INFORMACJA NR 6 DLA WYKONAWCÓW

Dotyczy postępowania o udzielenie zamówienia klasycznego o wartości przekraczającej progi unijne dla robót budowlanych (powyżej 5 382 000 EURO) w trybie przetargu nieograniczonego pod nazwą budowa szpitala onkologicznego; postępowanie znak: ZP/PN/41/22/RN/AW.

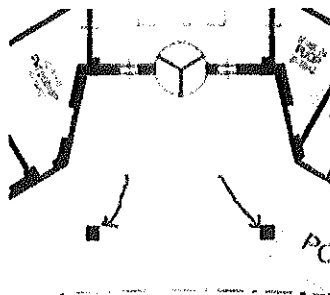
Prosimy o informację czy okna zewnętrzne mają być montowane na konsolach (poza licem muru).

Zamawiający potwierdza, że okna zewnętrzne mają być montowane na konsolach poza licem muru w warstwie izolacji termicznej i zlicowane z zewnętrzną krawędzią elewacji w pasie okiennym.

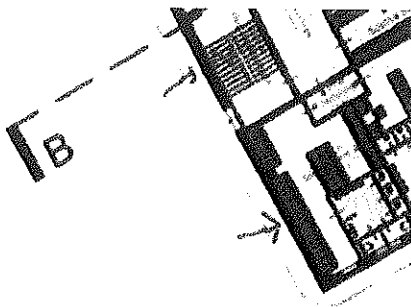
Prosimy o informację jak należy wykończyć daszek zewnętrzny, który znajduje się po obrysie całego budynku, nad parterem. (rys. poniżej przedstawia lokalizację daszku)

Wskazany element należy wykonać jako lamelę przeznaczoną do montażu zewnętrznego i ma wykonany z wytrzymałego materiału, np. tłoczone aluminium malowane na kolor RAL 9010 lub zbliżony podobnie jak lamele na wyższych kondygnacjach. Lamela ta ma szerokości 120cm, stanowi osłonę od słońca okien parteru oraz osłonę wejść do obiektu przed warunkami atmosferycznymi. Lamela ta w rejonach nad drzwiami wejściowymi do budynku powinna zostać wyposażona w odwodnienie.
